Oggetto: [ID_VIP: 9100] **PROVINCIA DI SASSARI (comuni di Thiesi ed Ittiri) - Progetto per la realizzazione di un parco eolico denominato "PARCO EOLICO BENTU" ed opere connesse, costituito da 8 aerogeneratori, con potenza unitaria di 6 MW, per una potenza complessiva di impianto di 48 MW - Progetto Definitivo.**

Proponente: Bentu Energy S.r.l.

Parere tecnico istruttorio della Soprintendenza speciale per il PNRR.

Figura 5. Localizzazione dei vincoli, dei principali monumenti e siti archeologici noti, base CTR.

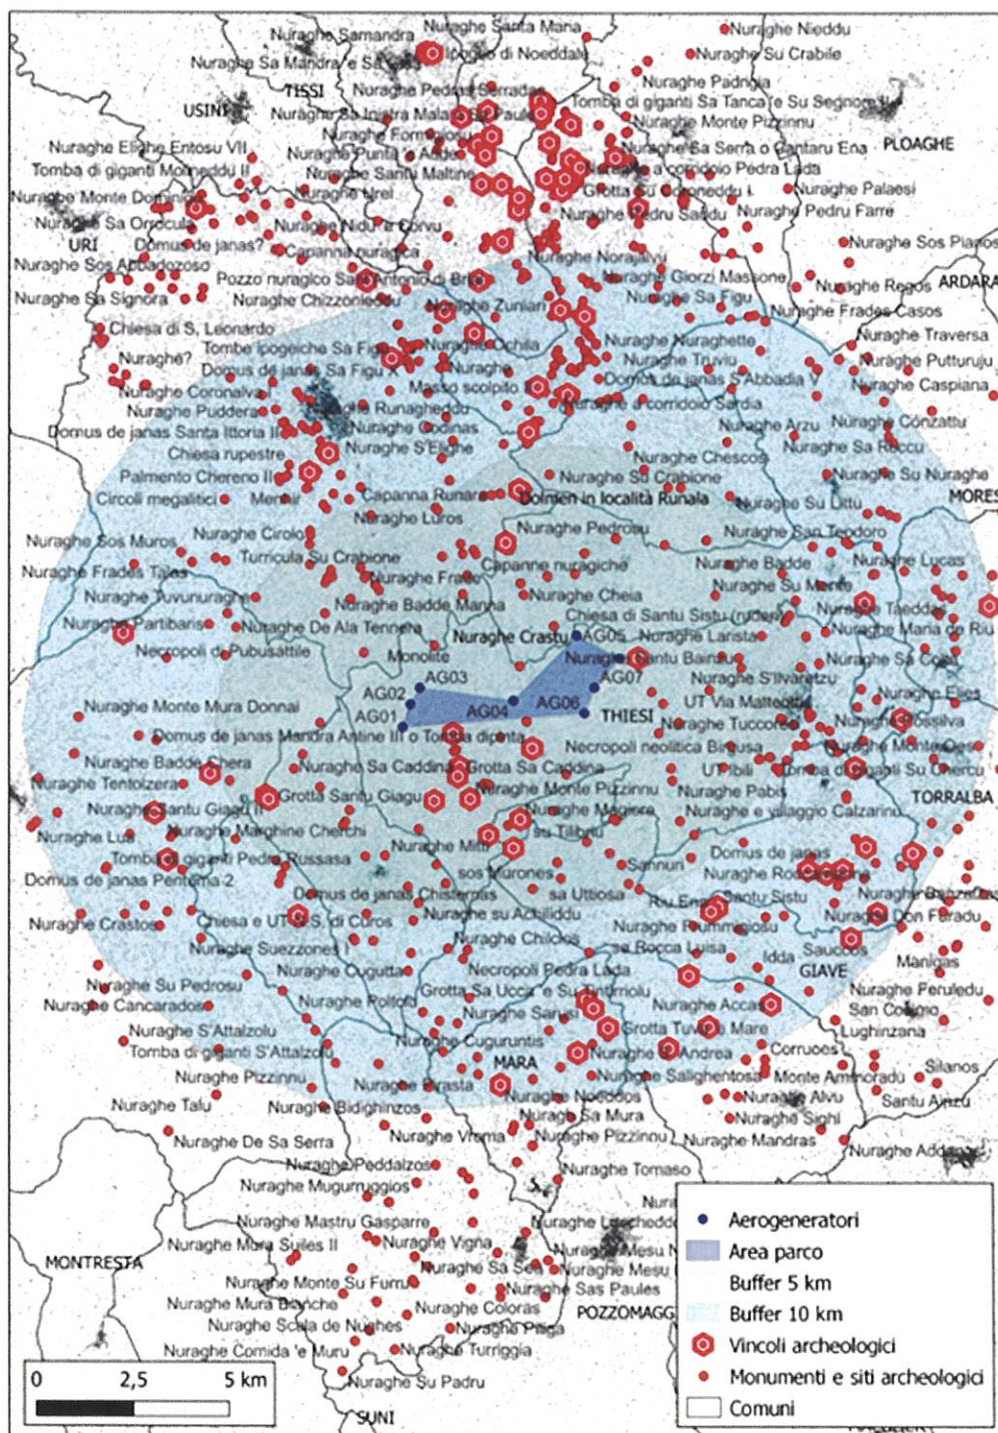
CONSIDERATO che l’area oggetto d’intervento è connotata dalla presenza di numerosi beni culturali di interesse archeologico (v. parere endoprocedimentale della Soprintendenza Archeologia, belle arti e paesaggio per le province di Sassari e Nuoro del 21/08/2023, paragrafo Allegato A-BA, pp. 5-8 - Allegato n. 1), architettonici (per quest’ultimi vedi il paragrafo B.1.2.a) e paesaggistici presenti nell’ambito della fascia di rispetto di tre chilometri indicata dalla lett. c-quater del comma 8 dell’art. 20 del D.Lgs. n. 199 del 2021 (da considerarsi oltre quelli censiti dal Proponente nell’areale di massima attenzione dell’impianto industriale in esame nella *Relazione archeologica*, paragrafo 5. *Verifica dei vincoli di tutela*, pp. 9-11), la cui conservazione e tutela non può ridursi al solo concetto di non tangenza fisica del progetto proposto rispetto ai suoi elementi, in quanto il relativo valore culturale si mostra anche tramite il rapporto che gli stessi elementi hanno costituito con il loro contesto di giacenza. In tal senso, la tutela culturale (archeologica ed architettonica) e paesaggistica di tale particolare patrimonio culturale deve, ancor più nella presente sede di Valutazione di Impatto Ambientale, estendere le proprie considerazioni ben oltre il limite fisico della loro consistenza materiale e abbracciare il relativo contesto di giacenza come elemento degno di tutela e salvaguardia:

CONSIDERATO, in conclusione, che la realizzazione degli aerogeneratori previsti costituisce un ulteriore elemento di disturbo e alterazione del naturale contesto di giacenza dei predetti beni archeologici ed architettonici presenti nelle più immediate vicinanze del proposto impianto industriale, non essendo stato determinante per escludere lo stesso pericolo per i richiamati beni archeologici un eventuale esito negativo delle indagini archeologiche preventive da condursi ai sensi dell’allora vigente art. 25 del D.Lgs. n. 50 del 2016 ed oggi ai sensi dell’art. 41, comma 4, ed Allegato I-8 del D.Lgs. n. 36 del 2023, in quanto l’elemento di danno per la loro tutela qui individuato si rinviene nella stessa presenza degli aerogeneratori sopra citati (alti 206 m) e non solo nel caso in cui le relative indagini archeologiche puntuali avrebbero potuto individuare nel loro più puntuale posizionamento la giacitura di altri elementi di interesse archeologico.

Figura 8: Ore di ombra totale all'anno su ortofoto, caso realistico che tiene conto dell'eliofania e della rosa dei venti. Sono presenti tutti i recettori. L'isolinea viola delimita al suo interno regioni con ombra >30 ore/anno e al suo esterno regioni con ombra <30 ore/anno.

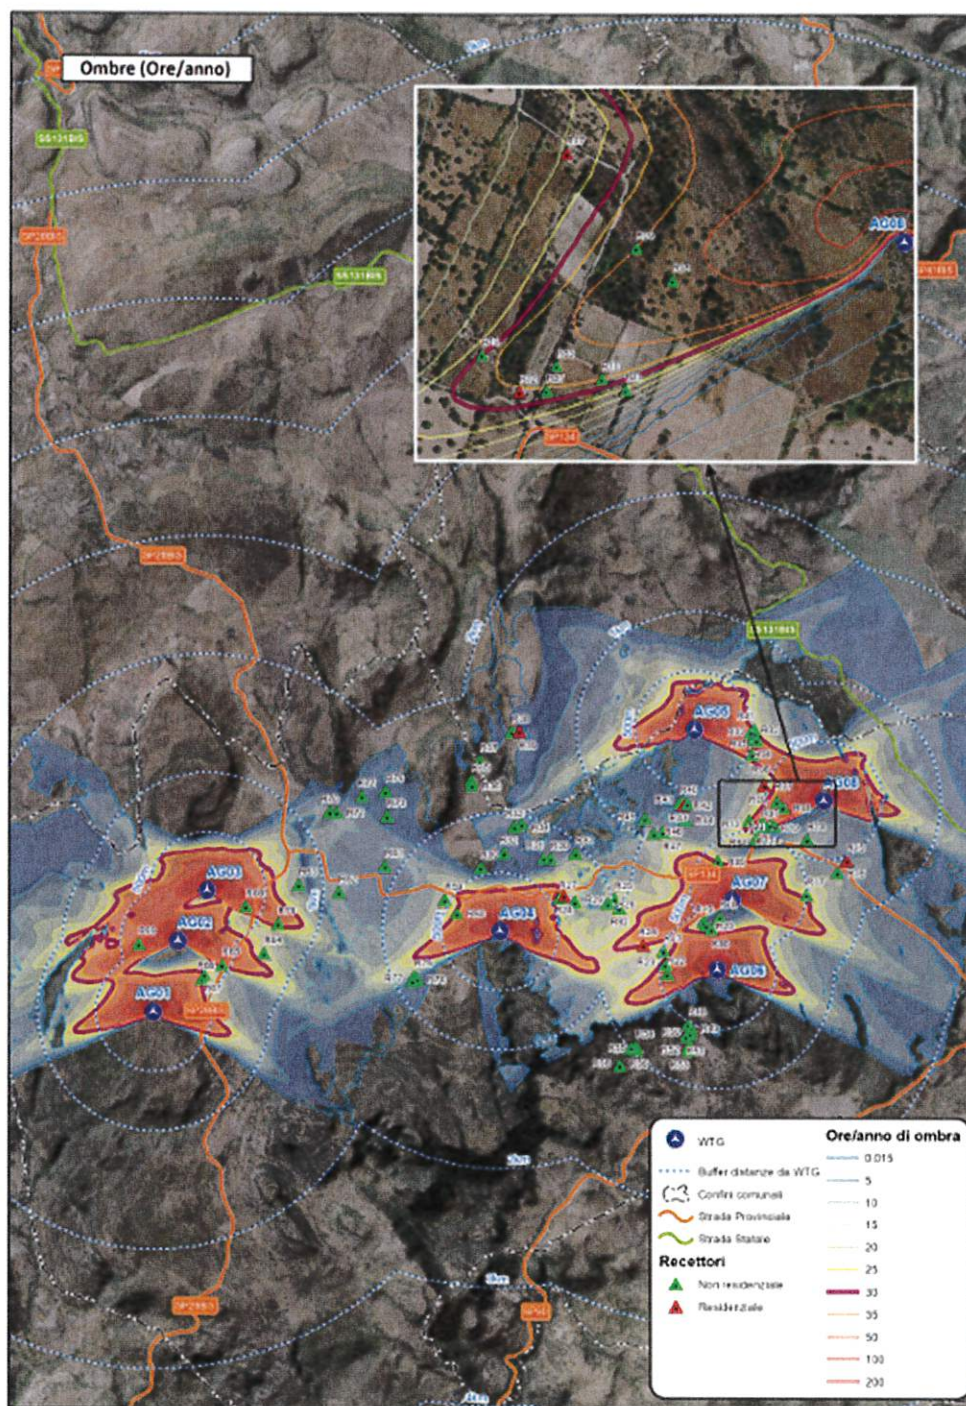
CONSIDERATO che per quanto riguarda lo studio dell’evoluzione dell’ombra (shadow flickering) il Proponente, con la relativa *Relazione sulle ombre* (v. elaborato n. IT-VesBen-CLP-SPE-TR-12) ha determinato che anche alcuni dei beni indicati dalla Soprintendenza Archeologia, belle arti e paesaggio territorialmente competente con il parere endoprocedimentale del 21/08/2023 (Allegati A-BA e B-BAP - Allegato n. 1) rientrano nella fascia di attenzione con riguardo all’ombra portata dagli aerogeneratori costituenti l’impianto eolico proposto (alti 206 m), tanto da costituire lo stesso fenomeno un ulteriore elemento di alterazione del relativo naturale contesto di giacenza. Per quanto sopra, si deve ritenere che il fenomeno dell’ombreggiamento rappresentato dagli aerogeneratori industriali in progetto sugli individuati elementi di interesse archeologico o architettonico costituisce un fenomeno di disturbo per la relativa incondizionata valorizzazione e godibilità, quale quella oggi esistente e determinata dalla assoluta naturalità del loro contesto di giacenza. In merito, si deve anche considerare che una eventuale mitigazione di tale fenomeno (eventualmente con nuove ed ulteriori cortine arboree) non potrebbe essere condivisibile, in quanto la stessa mitigazione verrebbe a realizzare, nell’intorno dell’elemento archeologico o architettonico interessato, una ulteriore barriera visiva che ne impedirebbe il diretto rapporto con il relativo naturale intorno paesaggistico, che costituisce il suo richiamato contesto di giacenza. Tale contesto di giacenza, infatti, deve considerarsi un tutt’uno con il valore culturale degli stessi beni culturali, che invece tale eventuale proposta mitigativa verrebbe a tutelare in modo contrario:

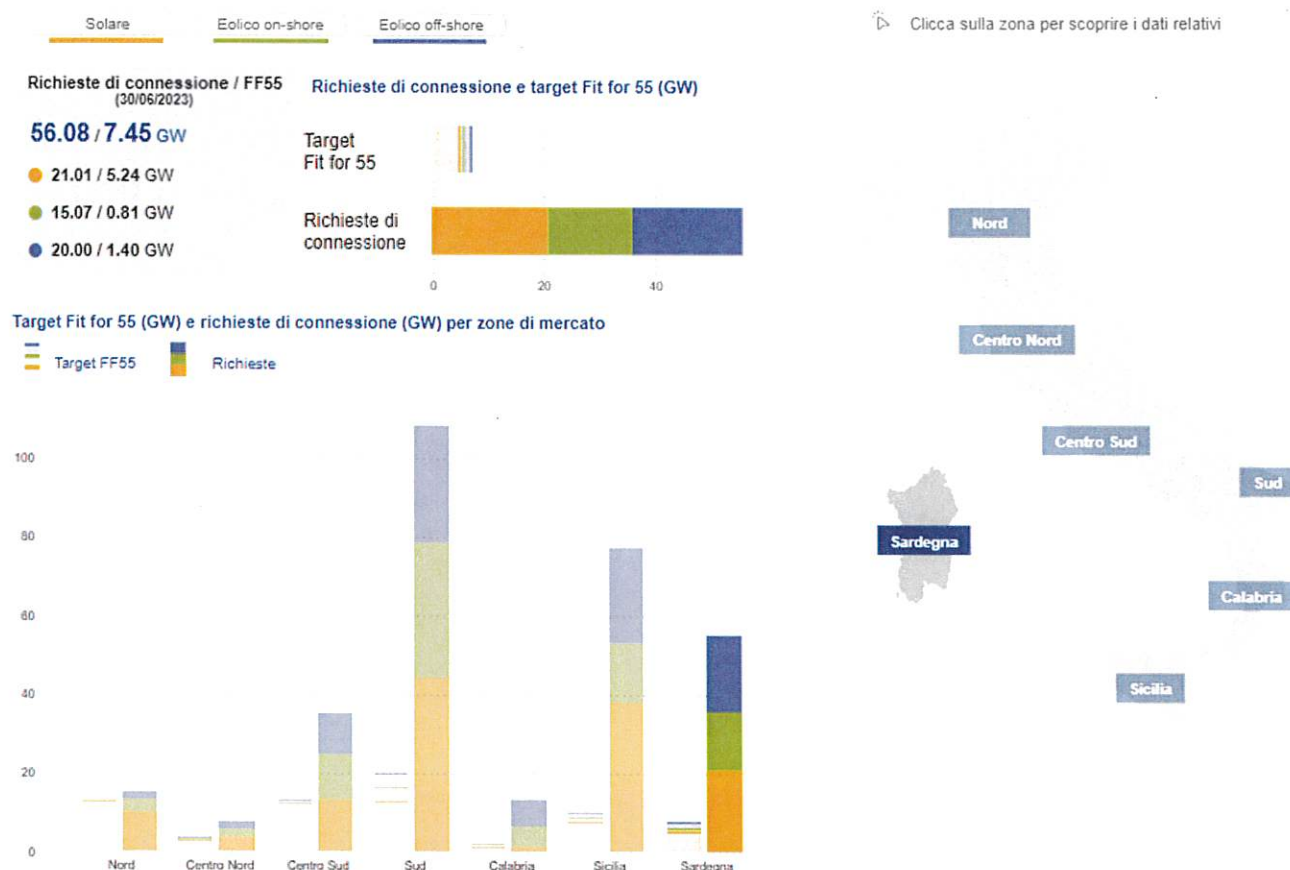
CONSIDERATO che rispetto agli impatti cumulativi generati dal progetto di cui trattasi (v. il parere endoprocedimentale della Soprintendenza Archeologia, belle arti e paesaggio per le province di Sassari e Nuoro del 21/08/2023 – paragrafo B.2.1.b, Allegato n. 1; le osservazioni della Regione Autonoma della Sardegna – Servizio tutela del paesaggio Sardegna settentrionale Nord-Ovest prot. n. 16658 del 04/04/2023) si deve rilevare che il progetto in esame si colloca in una areale sardo entro il quale si sono sommate nel corso degli ultimi tempi una pluralità di proposte di nuovi impianti eolici industriali (la cui analisi cumulativa non è stata qui valutata dal Proponente), tanto da pervenire, qualora fossero tutti realizzati, ad una saturazione dell’area vasta interessata, ancora caratterizzata per la sua naturale configurazione nel senso descritto dalla Soprintendenza Archeologia, belle arti e paesaggio per le province di Sassari e Nuoro nel parere endoprocedimentale del 21/08/2023, attuando, pertanto, la sostituzione di tale paesaggio, ricco di testimonianze archeologiche ed architettoniche, come anche oggetto di tutela da parte del Piano paesaggistico regionale, con un paesaggio tipicamente industriale:

Figura 8 - Livello di Rischio di Incendio Boschivo nell'area del Parco Eolico.

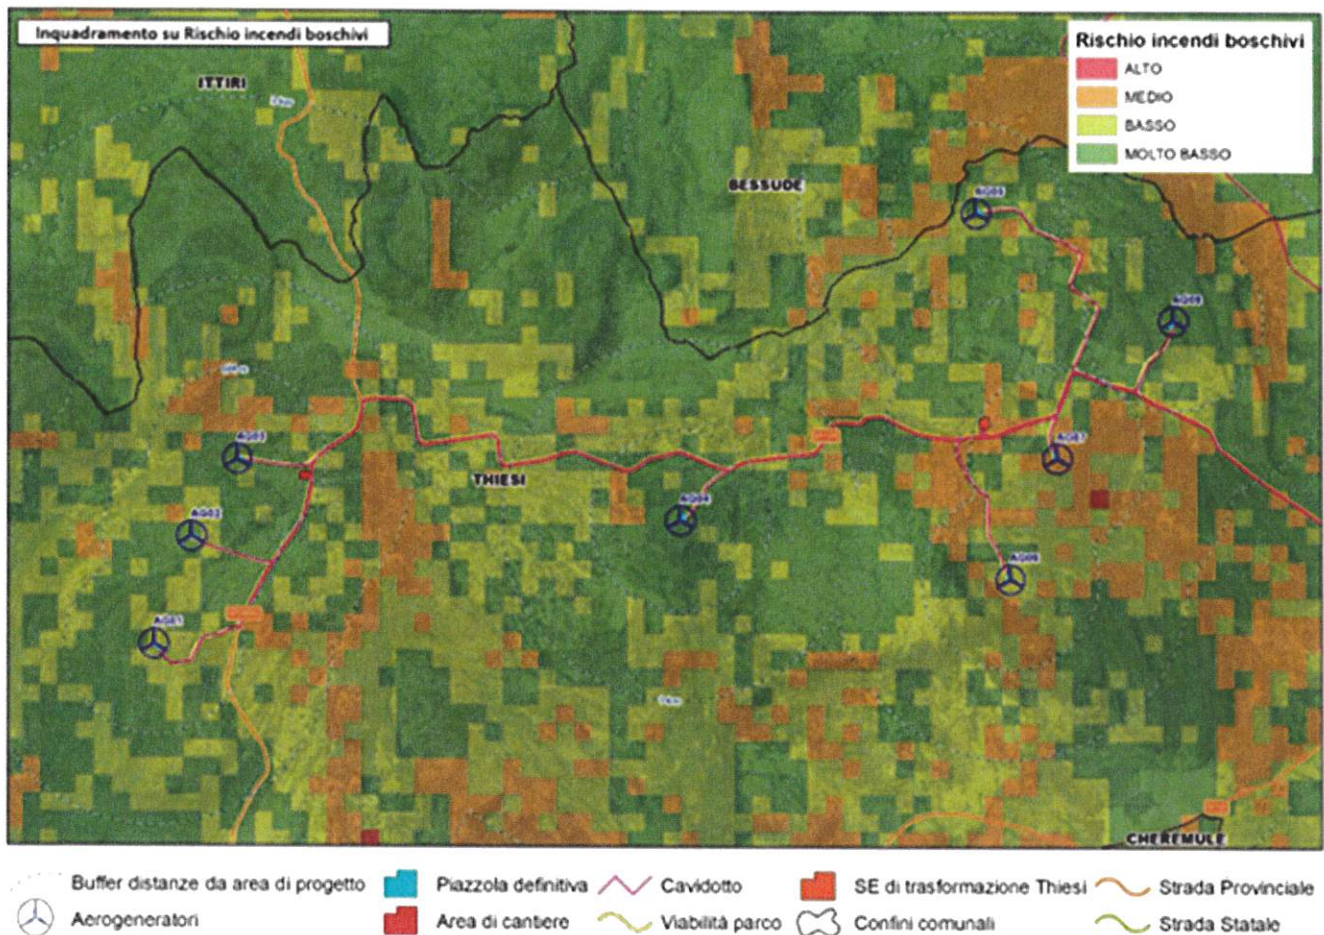
CONSIDERATO che in merito alla problematica evidenziata dalla Regione Autonoma della Sardegna – Direzione generale dell’Ambiente, con la nota prot. n. 19158 del 10/08/2021, recante *“Procedure di valutazione di impatto ambientale di impianti eolici di grossa taglia e problematiche connesse alla interdizione dei mezzi di soccorso aereo in caso di incendio ...”*, per la salvaguardia del patrimonio boschivo dell’area vasta interessata, oggetto di vincolo paesaggistico per legge ai sensi dell’art. 142, co. 1, lett. g), del D.Lgs. n. 42 del 2004 e delle previsioni e prescrizioni *“... di conservazione e tutela finalizzati al mantenimento delle loro caratteristiche degli elementi costitutivi e delle relative morfologiche in modo da preservarne l’integrità ovvero lo stato di equilibrio ottimale tra habitat naturale e attività antropiche ...”* del vigente Piano paesaggistico regionale, di cui alle relative Norme Tecniche di Attuazione (artt. 17, co. 4, lett. a, 18, co. 1, 22, 23, 24, 25, 26, 27), quali parte dell’*Assetto ambientale*, il Proponente non verifica tale impatto sul patrimonio paesaggistico nel senso di approfondire se la realizzazione del proprio impianto industriale (con aerogeneratori alti 206 m) possa inibire o rendere impossibile la lotta antincendio con mezzi aerei (v. elaborato *Rischio Incendi Boschivi*, in particolare il paragrafo 3 e la sottostante figura n. 8, ove il Proponente sostiene che nessuno dei propri aerogeneratori ricade in aree a rischio medio o alto, ad eccezione del WTG AG07 in rischio medio, benché la sottostante riproduzione indica la presenza di tali aree a rischio medio di incendio boschivo tutto intorno al medesimo impianto industriale; il parere espresso dalla Regione Autonoma della Sardegna - Direzione Generale del Corpo Forestale e di Vigilanza Ambientale - Servizio Territoriale Ispettorato Ripartimentale e del CFVA di Sassari, con nota prot. n. 20401 del 23.03.2023, citata alla soprastante lett. c; l’osservazione del Comune di Thiesi di cui alla nota prot. n. 2743 del 31/03/2023: *“... OSSERVAZIONE N.3 [-] Misure antincendio [-] Negli elaborati di progetto si evidenzia come le aree interessate siano classificate come zone a rischio incendi medio-basso. A riguardo si sottolinea la totale contrarietà rispetto a tale orientamento. Non può essere oggetto di sottovalutazioni la vicinanza nei pressi del parco colino della sughereta "Su Padns" e del bosco "Su Sauccu". Ci si chiede come la presenza di pale coliche di tali dimensioni non possa essere di intralcio ed anche fonte di pericolo per i mezzi aerei durante eventuali azioni di spegnimento ...”*);
